# 改善箇所説明図

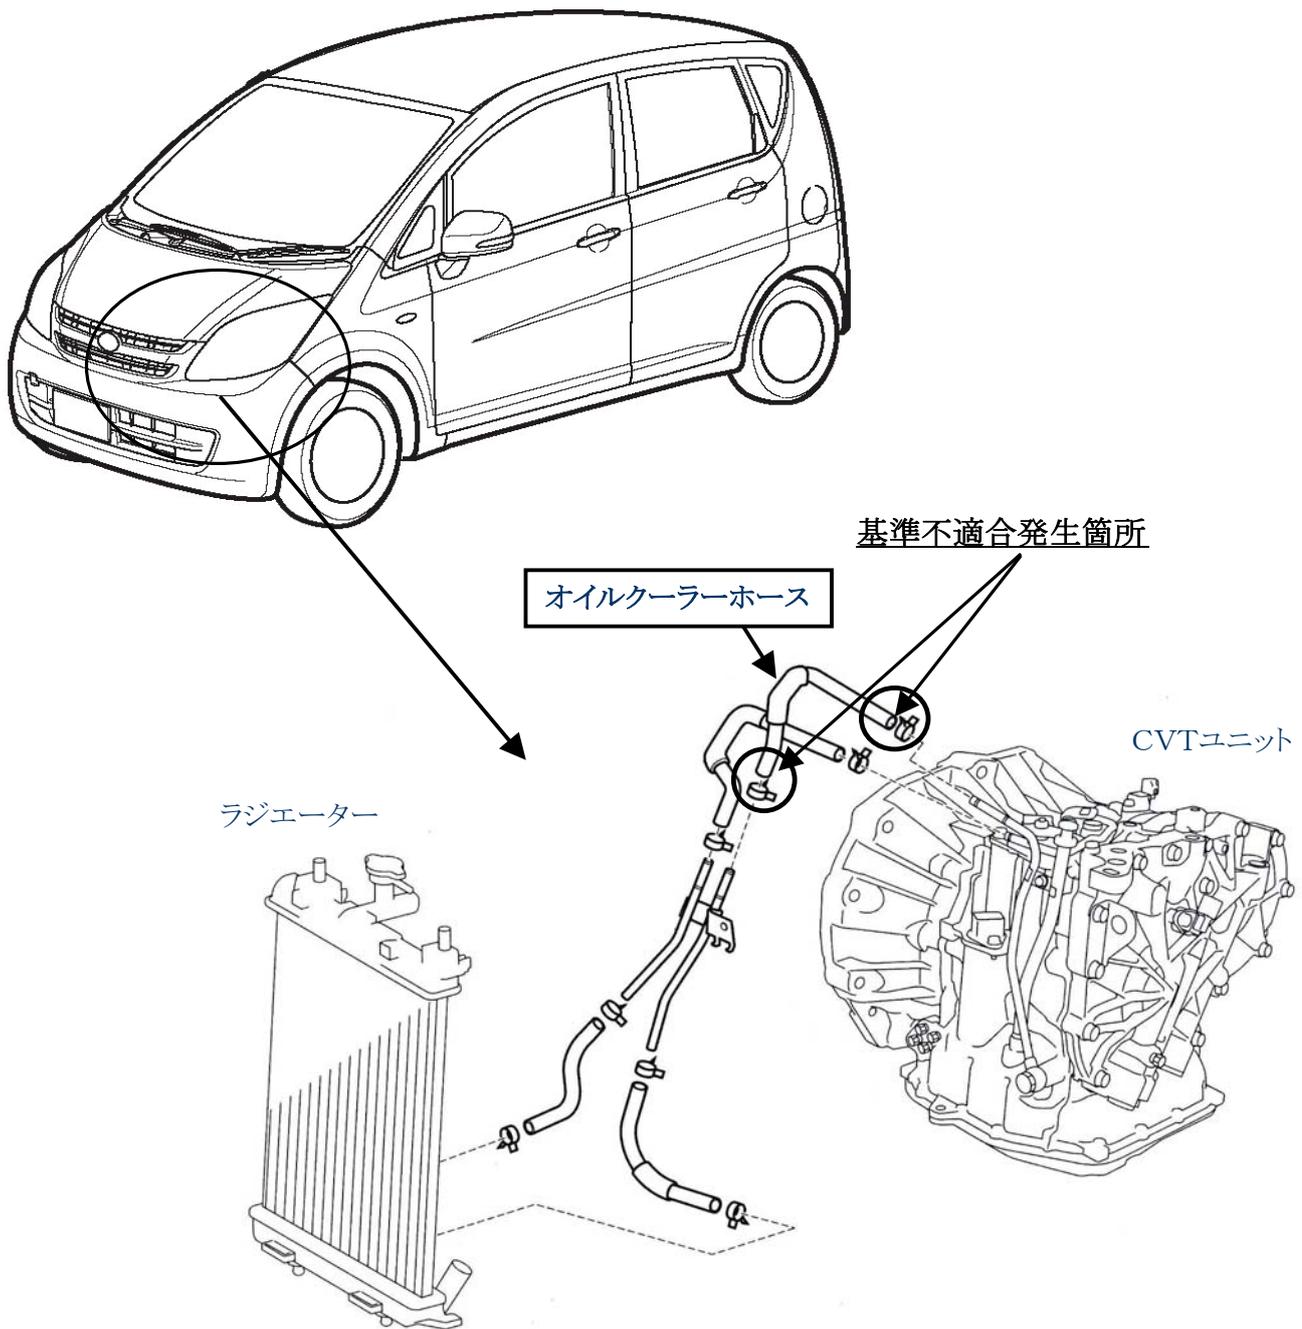
自動無段変速機 (CVT) のオイルクーラーホースの製造工程において、洗浄処理が不適切なものがある。そのため、エンジンの振動などにより当該ホースが抜けてオイルが漏れ、走行不能になり、最悪の場合、火災に至るおそれがある。

全車両、オイルクーラーホースを良品に交換する。

注： 図中の  内は交換部品を示す。

識別： 作業完了後は、エンジンルーム内左フロントストラット取付ナット付近に黄色ペイントを塗布する。
